건설공사장 기동불시 특별점검 결과보고 [우이~신설 1공구]

- 점검일시 : 2014. 6. 12(목)
- 점검결과
 - ◆ 점검자 : 안전관리과 이상훈

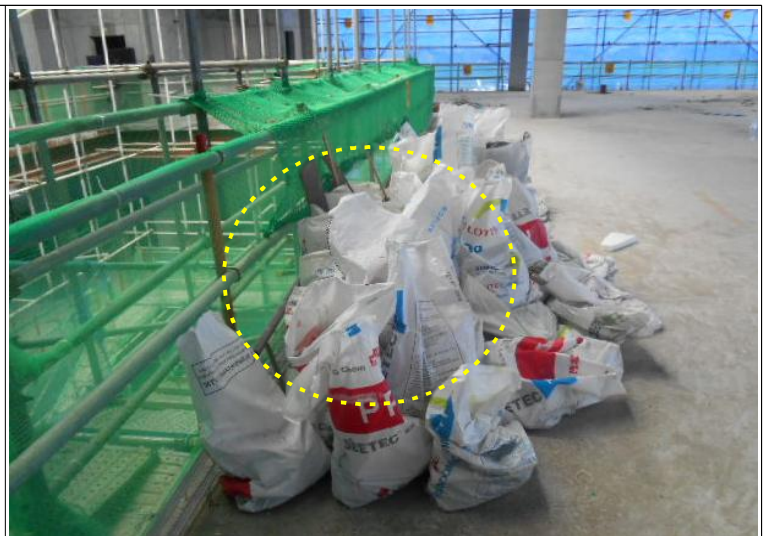
- 차량기지구간내 자재납품 차량 운전기사가 트럭위에서 자재 옮기는 작업중

- 인근 차량기지 작업구간에서 자재 등의 낙하사고 위험이 있으므로 반드시 작업구간내에서는 안전모를 착용할 것

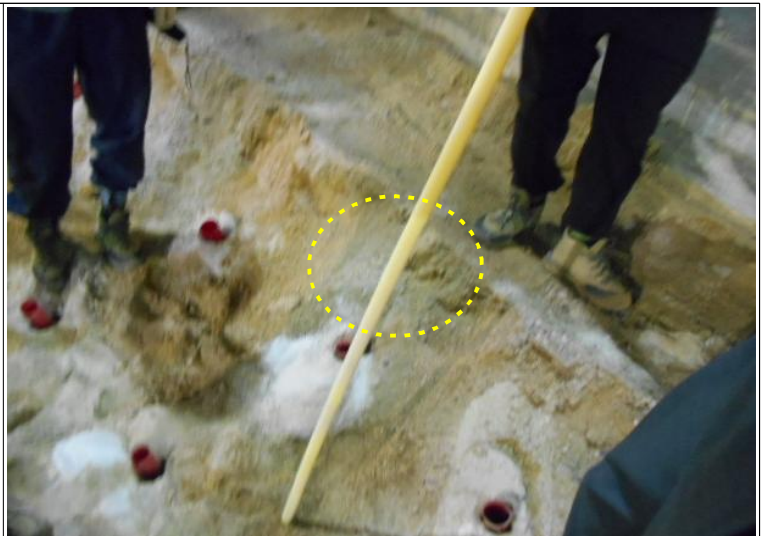
- 차량기지 지하실 계단부에 작업자가 소변을 본 흔적이 있으므로 청소 조치하고 근로자에게 교육요함.

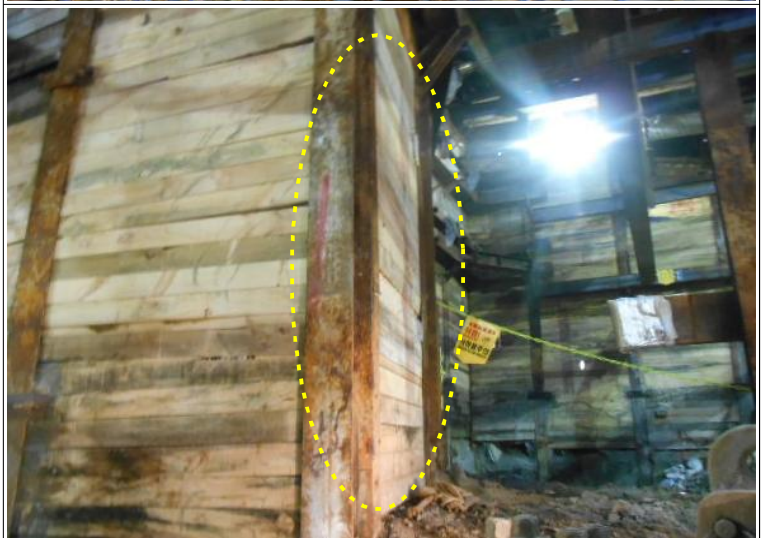
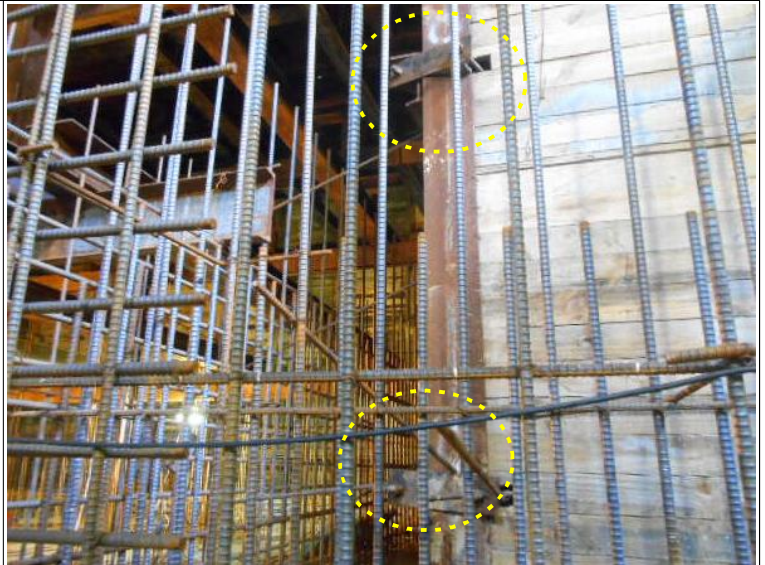
- 1번 정거장 구간 단부의 락볼트 보강요함.

- 1번 정거장 구간 토류부 단부 락볼트 보강요함.

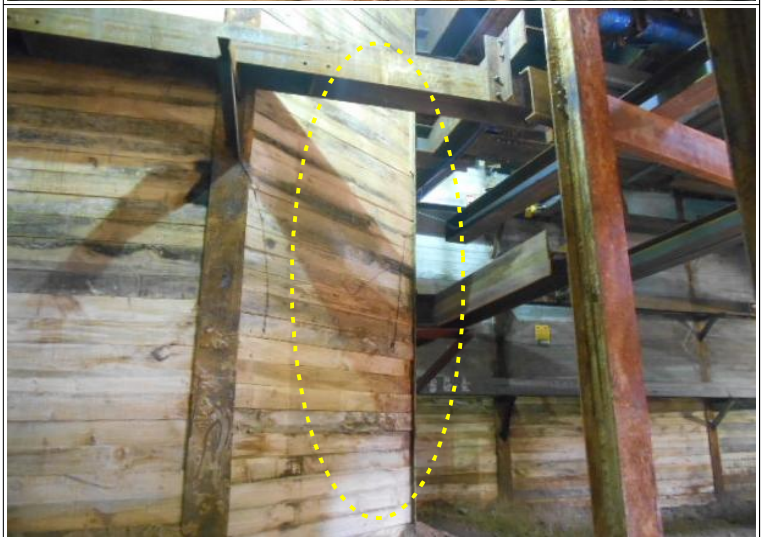
- 토사인양중인 버킷의 보조 와이어로 프를 체인으로 교체하여 사용요함.
